# 美浜発電所、高浜発電所及び大飯発電所の 原子炉設置変更許可申請 【大山生竹テフラの噴出規模見直しに係る施設評価】

2020年 11月 25日

審査会合でのご指摘事項への回答は、下表のとおりである。

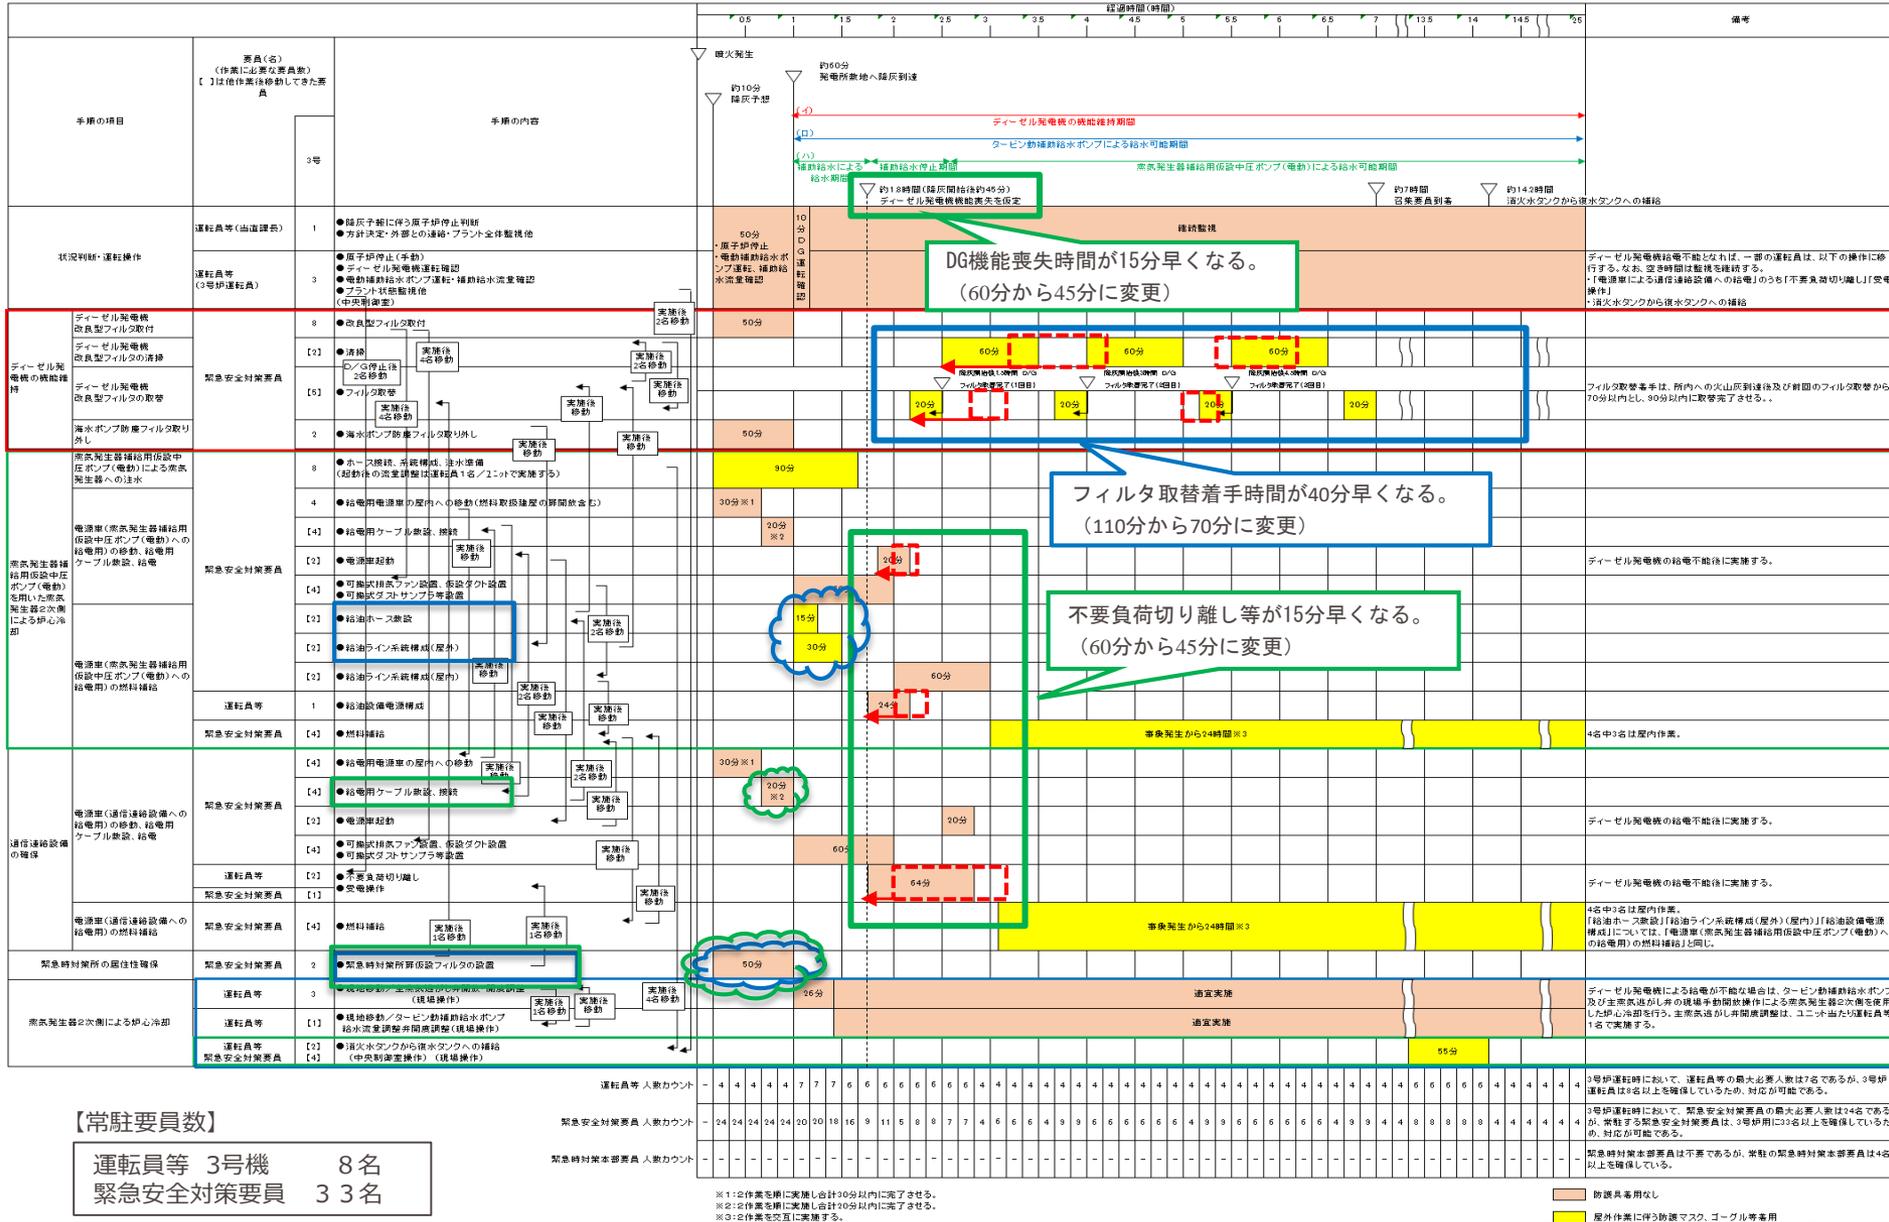
美浜3号機と高浜1, 2号機の炉規則83条の対応について保安規定の添付2に記載のある主な作業時間に変更がないことをタイムチャートとともに示すこと。

保安規定 添付2の「火山影響等発生時の対策における主な作業」では、対応手段及び想定時間等を定めており、層厚変更に伴い影響があるのは「フィルタ取替・清掃作業」、「電源車からの給電作業」となる。

DGフィルタ試験結果を踏まえると、「フィルタ取替の着手時間」及び「DGの機能喪失時間」の開始時間が早まることになり、**作業に着手する時間の変更はあるが、保安規定に記載している作業の想定時間の変更はない。**
